Mission régionale d'autorité environnementale

**Avis délibéré sur le projet d'implantation
d'un parc photovoltaïque au sol
porté par la société Photosol Développement
et sur la mise en compatibilité par déclaration de projet
du plan local d'urbanisme
de Baugé-en-Anjou (49)**

n° : PDL-2024-8283

Synthèse des enjeux écologiques (Source : Étude d'impact du parc photovoltaïque)

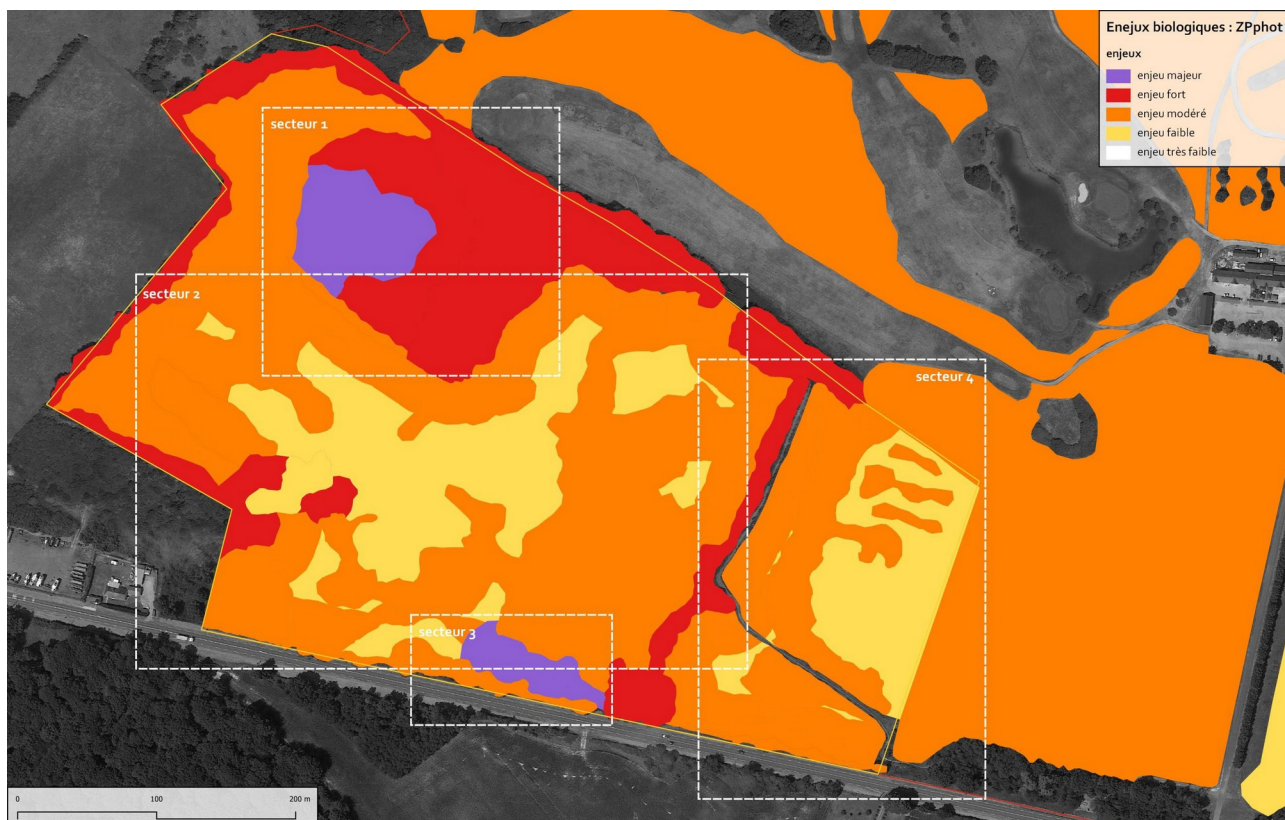
La MRAe constate que l'ensemble des inventaires réalisés ne prend pas en compte les espèces faisant l'objet de plans nationaux d'actions (PNA)⁸. Cinq PNA sont ainsi concernés par les espèces identifiées sur le secteur : concernant les pies grièches (Pie-grièche écorcheur), des chiroptères, des odonates Cordulie à corps fin), des papillons de jour (Azuré du serpolet) et le plan « pollinisateurs »⁹. Une prise en compte de ces plans est attendue.

Ainsi, le site présente une richesse floristique et faunistique avec des enjeux majeurs à forts sur une partie importante du secteur visé pour l'implantation de la centrale qui se concentre sur le boisement, la prairie calcicole et les haies .

La MRAe recommande de compléter l'analyse de l'état initial de l'environnement en intégrant la trame noire, les plans nationaux d'actions et le défrichement préalable, en justifiant la représentativité des inventaires fournis en absence de passages en automne et en hiver et en intégrant les secteurs concernés par le tracé du raccordement.
